Realisierungswettbewerb Citybahnhof - Bahnhofplatz

Bewertung Engere Wahl

## 1. Preis

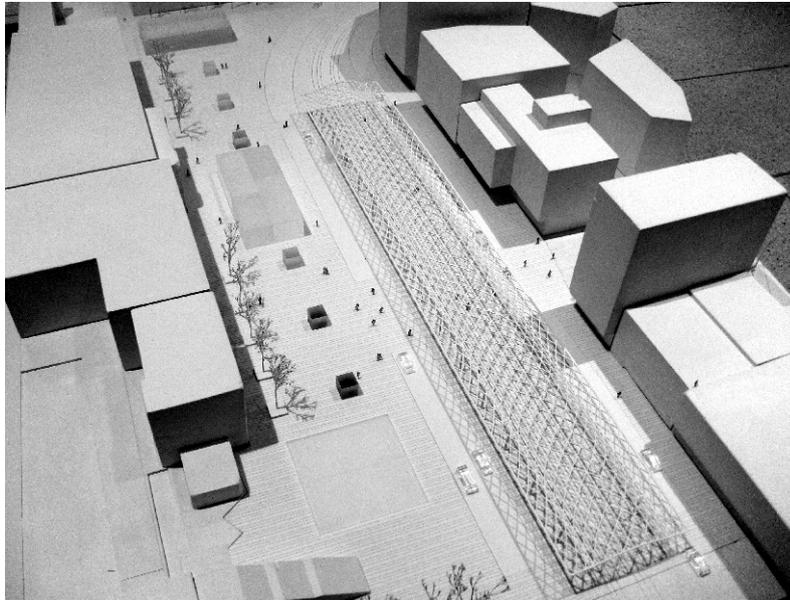
Die Arbeit überzeugt in der städtebaulichen Konzeption einer stadtraumbestimmenden, hallenartigen Glasüberdachung der Straßenbahnhaltestelle, durch die das verkehrsfreie Bahnhofsvorfeld als Platzraum definiert wird. Zwei niedrige Glasbauten über den notwendigen Rampen und Abgängen zur Ebene -1 sowie eine Wasserfläche, die das südliche Ende des Platzes langfristig als Aufenthaltsort definiert, gliedern und ordnen die Platzfläche ohne trennende Wirkung.

Hinsichtlich Flächenordnung, Verkehrsangaben, Barrierefreiheit und Nutzungszuordnungen erfüllt der Entwurf alle gestellten Anforderungen. Allerdings ist die vorgeschlagene mittige Hauptquerung der Straßenbahnhaltestellen nicht barrierefrei. Ein überzeugender Vorschlag sind die gläsernen Lichtwürfel, die das Tageslicht in die Tiefgeschosse lenken, in den Nachtstunden Lichtwürfel sind und mit der möglichen optischen, farblichen oder informativen Gestaltung zusätzliche künstlerische Interpretation erlauben.

Ob die einzeilige Baumreihe vor den Bahnhofsgebäuden als Begrünung ausreichend Kraft hat, ist zu hinterfragen. Es wird anerkannt, dass die Bäume so gesetzt sind, dass sie eine spätere Bahnhofsneubebauung nicht wesentlich behindern.

Die Überdachung der Straßenbahngleise mit einer geschwungenen, gläsernen Dachkonstruktion bedeutet eine Aufwertung der Haltestelle auch als Aufenthaltsbereich und ist konstruktiv und gestalterisch gut gelöst. Besonders gut ist die Lichtkonzeption, die die architektonischen Elemente des Entwurfs als Lichtquellen in das Beleuchtungskonzept einbeziehen und eine ausgesprochen städtische Raumwirkung schafft. Die Gestaltungsaussagen zum Stadtboden sind nur marginal dargestellt.

Zusammenfassend zeichnet sich der Entwurf dadurch aus, dass er auch im Hinblick auf eine heute noch nicht absehbaren neuen Randbebauungen sich in seiner kräftigen und ruhigen stadträumlichen Gesamtkonzeption behaupten kann.

## 2. Preis

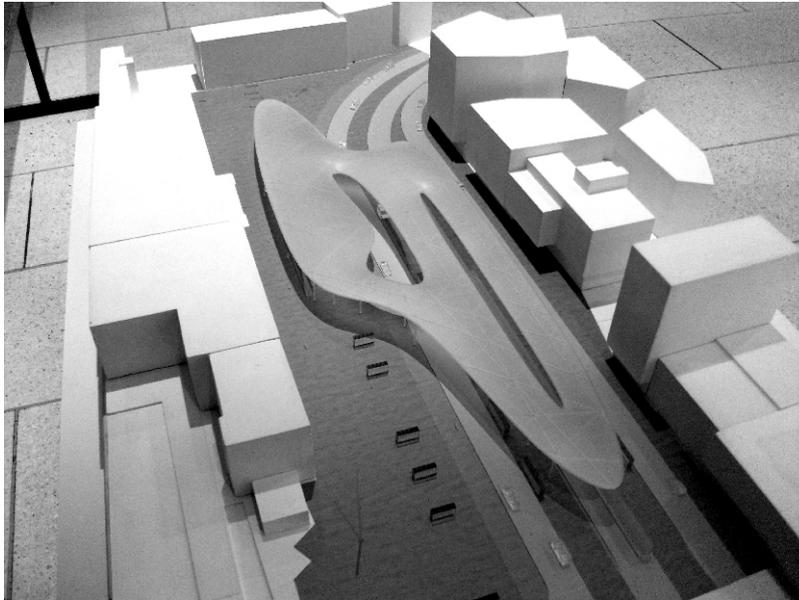
Die Verfasser entwickeln aus dem Wissen um die langfristige Transformation des Bahnhofplatzes, die Idee eines großen Daches in Form einer Wolke, die sich formal vom Gebäudebestand völlig freispielt, aber in alle Richtungen sinnvolle Abstände hält. Die Form des Dachs folgt den darunter verteilten Nutzungen.

Die optisch leichte Dachkonstruktion und das transluzente Material sorgen für eine dem öffentlichen Raum angemessene Leichtigkeit trotz der Flächigkeit des Daches und für eine positive Spannung zwischen Dimension und Leichtigkeit. Dank des überzeugenden Lichtkonzepts ist die Entwurfsidee bei Tag und Nacht klar ablesbar. Die Bezüge in den umgebenden Stadtraum sind überwiegend gut hergestellt. Die intensive Verknüpfung zwischen den Ebenen 0 und -1 durch große, längliche Öffnungen wertet die unterirdische Passage auf, allerdings auf Kosten der Großzügigkeit der Platzfläche im meist genutzten Bereich (zwischen Bahnhof und Innenstadt).

Die Platzfläche ist mit großformatigen Betonplatten einheitlich, aber auch differenziert belegt. Der völlige Verzicht auf Bäume und das Fehlen jeglicher Platzmöblierung werden im Preisgericht kontrovers diskutiert, beides müsste nochmals überdacht werden. Die Wasserspiele erscheinen falsch platziert und überflüssig.

Die Funktionen sind gut organisiert, sinnvoll platziert, und durch das große Dach vor der Witterung geschützt. Die „Lichtboxen“ werten die Tiefgarage auf, erscheinen Teilen des Preisgerichts aber als auf dem Platz zu hoch.

Die Barrierefreiheit ist uneingeschränkt erfüllt.

### 3. Preis

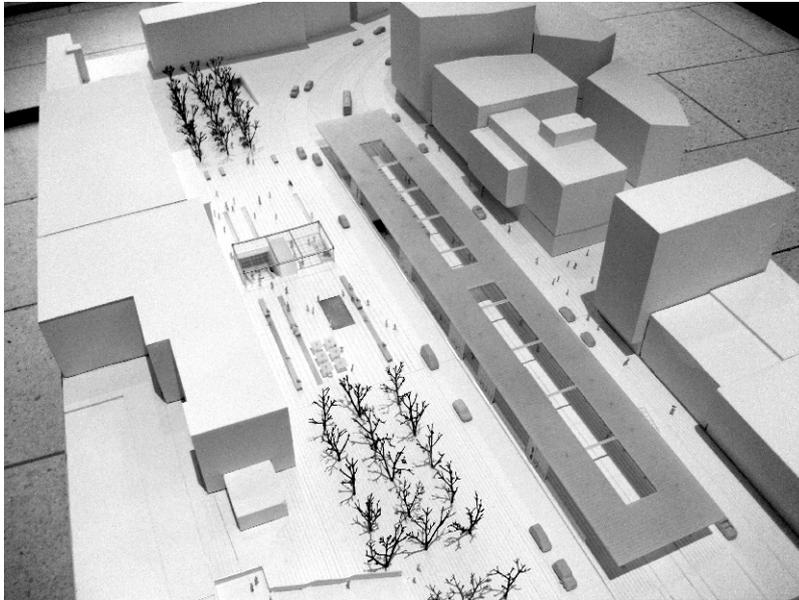
Der Grundgedanke der Arbeit, den gesamten Bahnhofplatz mit zwei großzügigen Elementen zu fassen, wird sehr positiv bewertet. Das kohärente Dach über der Haltestelle erfüllt seine Funktion, die Fahrgäste zu schützen sehr zweckmäßig. Der Vorschlag als Dachdeckung Trapezblech zu verwenden überzeugt nicht (5.Fassade). Sehr gelungen ist der großzügige westliche Bahnhofplatz, der durch Baumfelder im Norden und Süden seine im Wiederaufbau verlorene Maßstäblichkeit zurückgewinnt. Die geschnittenen Baumdächer überzeugen in Ihrer Lage und Funktion. Sie schaffen klare Raumkanten im Norden und Süden und binden den Bahnhofsvorplatz schlüssig an die Innenstadt an.

Die Treppen und Aufzüge aus der Passage bzw. der Bahnhofsgarage liegen richtig. Freilich ist die Wegeführung zur Passage während Übergangszeit bis zum Neubau der Bahnhofshalle etwas unkomfortabel. Sehr schön funktioniert die Verbindung zur nördlichen ebenerdigen Querung.

Die großzügige Taxianfahrt im Norden schließt zu nah am Fußgängerübergang in der Friedrich-Ebert-Straße an.

Angenehm sind die Aufenthaltsbereiche im Süden, die durch das zweite Baumfeld begrenzt werden. Die Anlieferung des Hotels ist in diesem Bereich noch zu berücksichtigen. Die Arbeit überzeugt durch Ihre stadträumlichen Elemente und ihre stringente Funktionalität. Sie hat aber eine Schwäche in der Schlichtheit der Dachkonstruktion.

#### 4. Preis

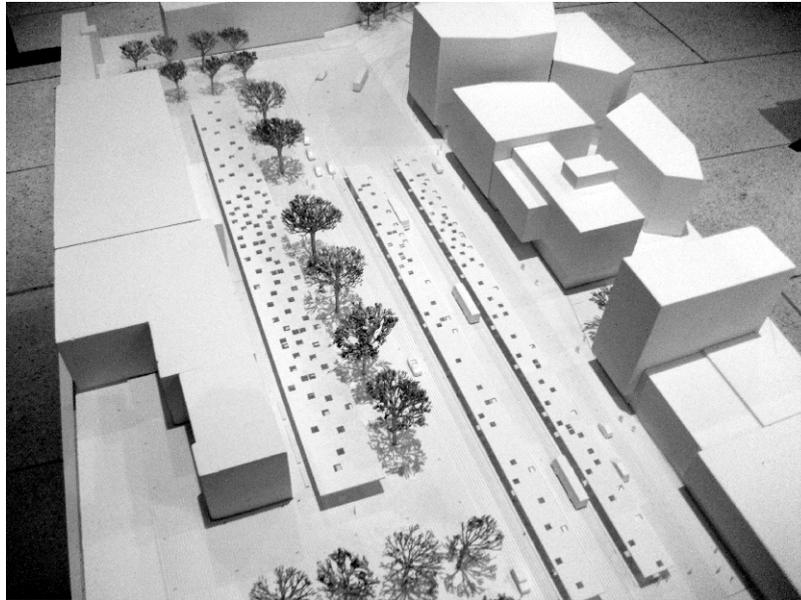
Das Grundkonzept der Arbeit, einen großzügig zusammenhängenden Stadtplatz über alle Funktionsbereiche hinweg mit einem einheitlich gestalteten Plattenbereich zu schaffen, überzeugt auf den ersten Blick. Allerdings ist dies für die Bereiche des ÖPNV und des MIV aus statischen Gründen nicht realisierbar. In gleicher Weise wird hier eine Shared-Space-Situation suggeriert, die bei den gegebenen Verkehrsbelastungen zu Unverträglichkeiten führt. Die vorgeschlagene, als positiv zu wertende einheitlich gestaltete Gesamtkonzeption wird durch eine Gliederung in zwei Bereiche - für Verkehr im östlichen Teilbereich mit einer homogenen Haltestellengestaltung und einem westlichen Teilbereich mit hoher Aufenthaltsqualität - geprägt.

Die Figuration der Baumstellung als Solitärgruppen wirkt jedoch vor dem Eingangsbereich des Bahnhofs als etwas willkürlich und bietet wenig Orientierung an. Die Verknüpfung der Platzfläche mit der Passage in Ebene -1 der Tiefgarage ist grundsätzlich gut positioniert. Die Einhausung der Treppe wirkt jedoch unterdimensioniert.

Ober- und unterirdische Fahrradstellplätze sowie Rampe sind gut angeordnet. Gleiches gilt für die oberirdischen Taxistände. Der östliche Platzbereich wird dominant von den beiden, die Haltestellen überdeckenden Dachkonstruktionen bestimmt, die sich durch eine hohe Transparenz und eine gute Funktionalität auszeichnen. Generell sind die funktionalen Vorgaben der Auslobung konsequent umgesetzt.

Die Stärke der Arbeit liegt in der selbstverständlichen Integration der großzügigen Haltestellen im neu gestalteten Platzraum.

## Anerkennung

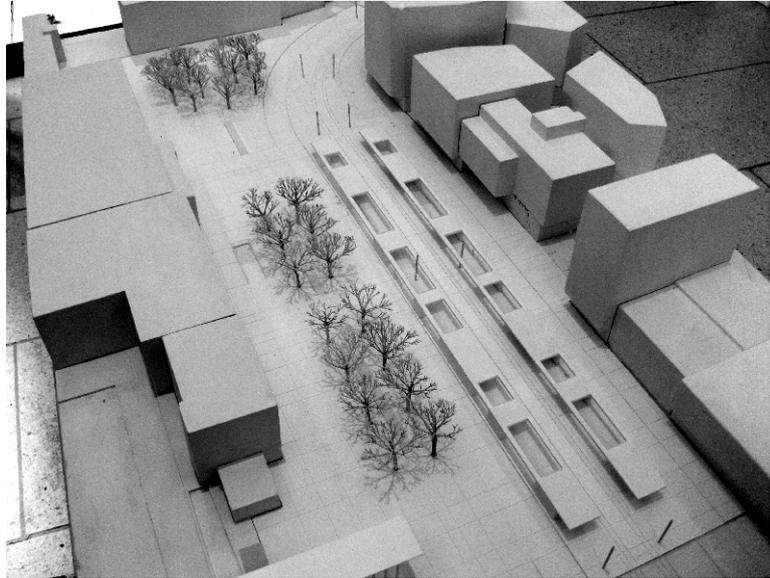
Der Entwurf überzeugt durch eine einfache, tragfähige Komposition, die sich aus nur wenigen aber richtig gewählten Elementen zusammensetzt:

Die Komposition ist einfach zu lesen und unterstützt sehr gut die angestrebte Fußgängerlenkung.

Die Haltestellen sollen wie der Stadtboden aus Beton gefertigt werden. In die Betondächer werden große Glasflächen eingelassen. Vertikal eingestreute Glasscheiben schirmen die Haltestellen vom Straßenverkehr ab. Insgesamt sind so helle, gut nutzbare und mit ausreichendem Wetterschutz und Wartekomfort ausgestattete Haltestellen zu erwarten.

Auch die Freiraumgestaltung überzeugt. So gliedert sich der Platz in einen offenen Bereich vor dem Bahnhofseingang und baumbestandene Aufenthaltsbereiche nördlich und südlich davon. Die Kombination des Baumhains im Norden mit der Funktion Fahrradabstellen irritiert allerdings. Die Lichtbänder im südlichen Baumhain überzeugt dagegen als kräftige einladende Geste.

Der Verfasser legt differenzierte Konzepte für die Stadtbodengestaltung wie auch für die Belichtung vor, die ebenfalls eine gute Aufenthaltsqualität wie auch eine Barrierefreiheit erwarten lassen. Auf eine visuelle Einbeziehung der Ebene E-1 / Passage wird allerdings verzichtet, sodass das dortige Geschehen auf der Platzfläche mithin nicht erlebbar ist.

Besonders überzeugt die Ost-West biegende Zufahrt in die Tiefgarage für Radfahrer. Große Probleme sieht die Jury allerdings bei der Erschließung der Passage und der Tiefgarage.

Die Klarheit und gute Aufenthaltsqualität auf dem Bahnhofplatz wird in der Tat erst durch den Verzicht auf eine Tiefgaragenerschließung mit entsprechenden Treppen und Liften erreicht. Auch die Verbindung zur Ebene -1 ist stiefmütterlich behandelt: es fehlen Rolltreppen und eine Teppenüberdachung. Die Jury wertet diesen Verzicht als groben Mangel, der nur mit einer Einschränkung der Freiraumqualität behoben werden kann.

Der Entwurf arbeitet mit robusten Materialien und angemessenen einfachen Formen, so dass eine wirtschaftliche Umsetzung und Pflege unmöglich ist.
